**OGGETTO: RISPOSTA ALL'ISTRUTTORIA [ID\_VIP 9267]  
Verifica di assoggettabilità a VIA - “Diga di Monti di Deu:  
Opere di completamento CUP I69E18000050006”,  
Proponente Ente Acque della Sardegna Richiesta di  
integrazioni ai sensi dell’art. 19 comma 6 del  
D.Lgs.n.152/2006 e s.m.i.**

Figura 2 Versione revisionata

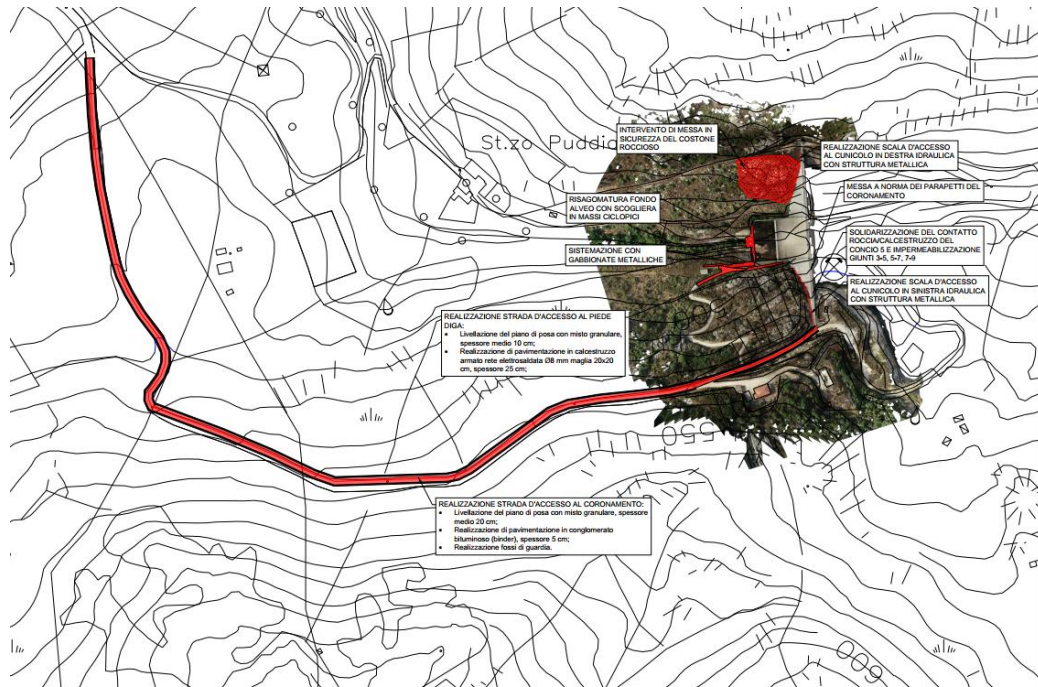
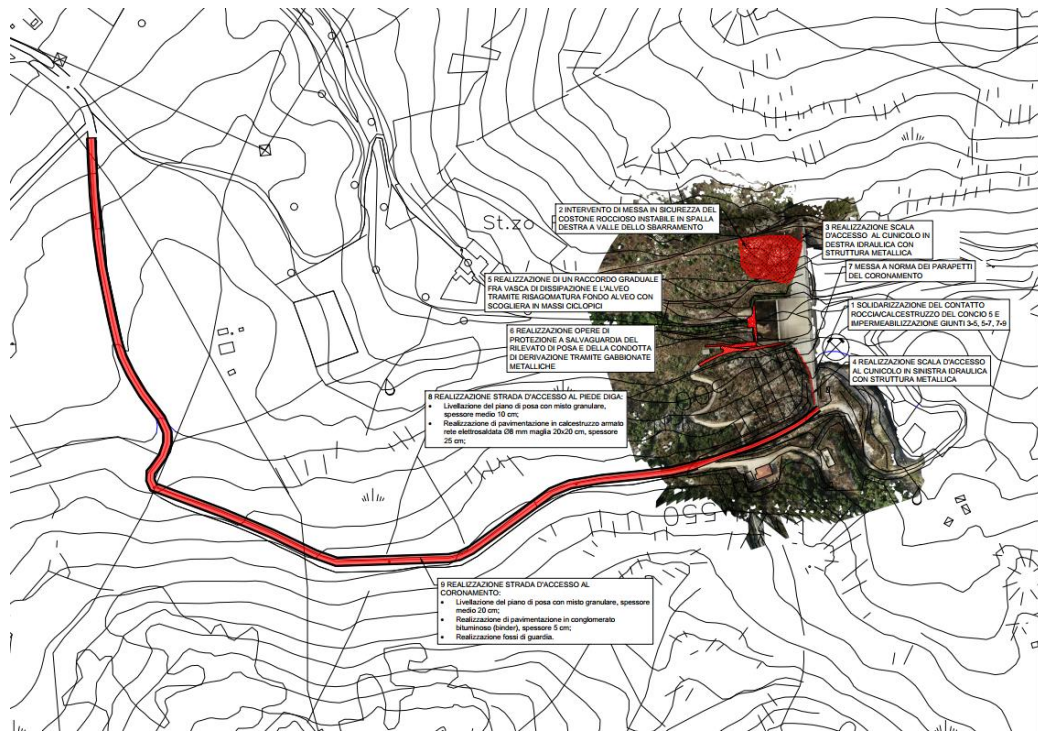
- *Condotta di derivazione*: il Proponente riporta al capitolo 1 dello Studio preliminare ambientale che saranno realizzate «opere di protezione a salvaguardia del rilevato di posa della condotta di derivazione al fine di garantire idonee condizioni di stabilità della sponda e della suddetta condotta». Tale affermazione è ripetuta al paragrafo 5.7, che descrive le proposte progettuali. La descrizione dell’intervento riguardante la condotta di derivazione riporta quanto segue: «allo scopo di consentire la percorrenza in sicurezza del coronamento della diga si procederà con la rimessa a norma dei parapetti esistenti mediante l’installazione lungo tutti i parapetti esistenti di un battipiede». Questa descrizione non appare molto coerente con un intervento di protezione del rilevato di posa di una condotta di derivazione. Conseguentemente non è chiaro se l’intervento di protezione del rilevato di posa della condotta di derivazione sia effettivamente previsto. Si evidenzia inoltre che la tavola Stato di progetto – planimetria generale degli interventi non riporta la localizzazione dell’eventuale intervento di protezione del rilevato di posa della condotta di derivazione;

Sono state apportate le dovute correzioni esplicitando chiaramente tutti gli interventi previsti dal progetto nella Relazione generale al cap. 3, nello Studio di Fattibilità Ambientale al cap.5 e nello Studio Preliminare Ambientale al cap. 5.3.

L’elaborato C.01.01\_Stato di progetto planimetria generale degli interventi è stato aggiornato indicando gli interventi previsti e citati nei vari elaborati generali.

Figura 3 TAV01 – Carta degli habitat 2020

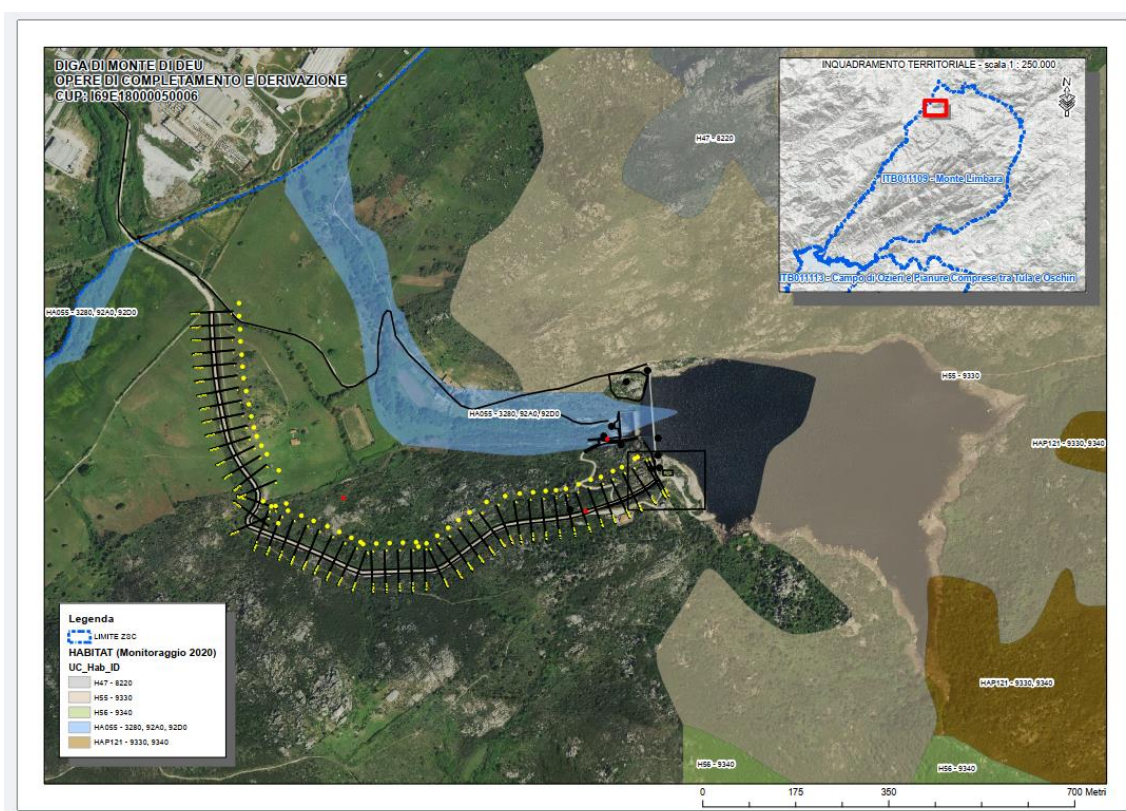
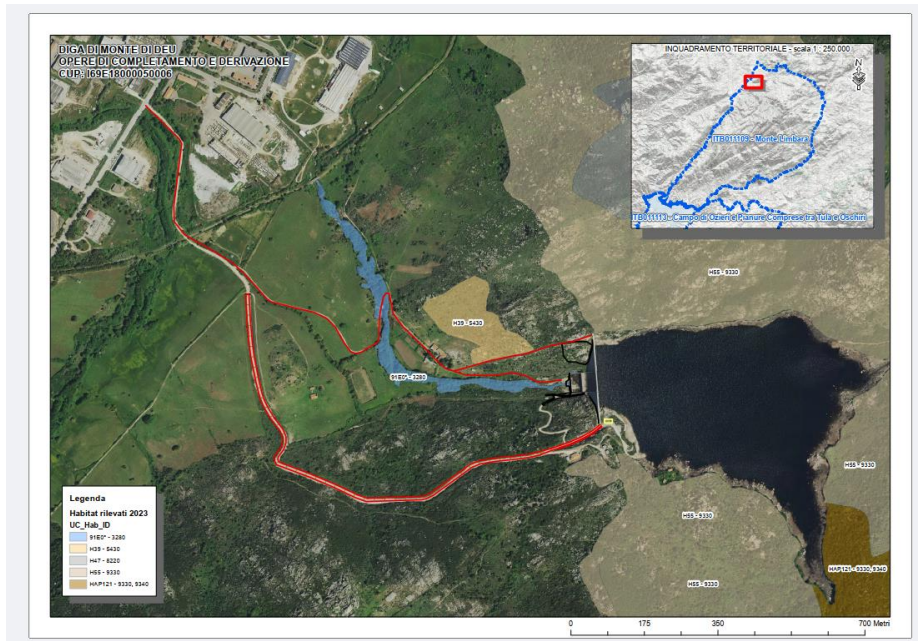
- *Interferenze potenziali associate all'intervento* - la caratterizzazione dello stato dell'ambiente, basata prevalentemente su dati bibliografici, deve essere più approfondita. In particolare, **l'assenza di cartografie a scala adeguata relative alla distribuzione della vegetazione, degli habitat ed habitat di specie di interesse conservazionistico presenti all'interno della ZSC Monte Limbara e nell'area di intervento** non consente una valutazione approfondita dell'entità e dell'estensione delle potenziali interferenze prodotte dagli interventi in progetto su queste componenti, specie quanto al parziale svuotamento dell'invaso, con potenziale incidenza sugli habitat potenzialmente presenti ai margini dell'invaso, a causa dell'abbassamento del livello delle acque.

È stato redatto un approfondimento dello screening della Valutazione di Incidenza Ambientale nel quale sono state riportate tutte le informazioni richieste. Nell'elaborato è stato abbondantemente descritto l'ambiente naturale da un esperto naturalista soprattutto nelle aree dei lavori e in quelle ritenute più sensibili in base alle lavorazioni (come lo svuotamento parziale dell'invaso), inoltre con l'ausilio del materiale fotografico storico e la fotointerpretazione è stato possibile risalire alle condizioni originarie del territorio. Questa analisi ha inoltre permesso di produrre una nuova carta degli Habitat (TAV. 2 della valutazione di incidenza ambientale I livello) che confrontata con quella prodotta tramite i dati del Monitoraggio della RAS (TAV. 1 della valutazione di incidenza ambientale I livello), ha messo in evidenza una situazione degli habitat più corrispondente alla realtà. Inoltre, nell'elaborato in questione sono state approfondite le incidenze che gli interventi potrebbero causare sugli habitat durante l'esecuzione dei lavori e la fase di cantierizzazione con particolare riferimento alla fase di svuotamento parziale dell'invaso. L'approfondimento di valutazione ha infine permesso di confermare la correttezza del cronoprogramma dei lavori.

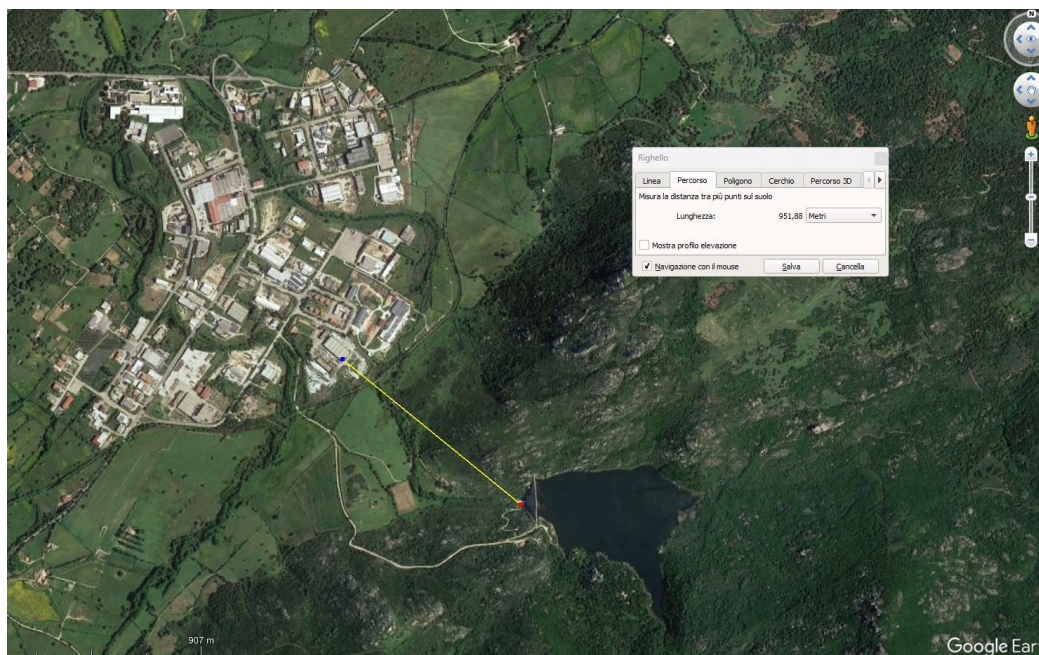
- b) *Inserimento paesaggistico* - realizzare delle **fotosimulazioni** per verificare l'inserimento paesaggistico in fase post operam, ad esempio per quanto riguarda gli interventi relativi **agli accessi pedonali ai cunicoli** e al completamento della **viabilità interna ed esterna all'impianto**;

Viene di seguito illustrata una foto simulazione dell'inserimento paesaggistico in fase post operam degli interventi relativi agli accessi pedonali ai cunicoli e al completamento della viabilità interna ed esterna all'impianto. (inserita nel cap. 18.5 dello Studio preliminare Ambientale)
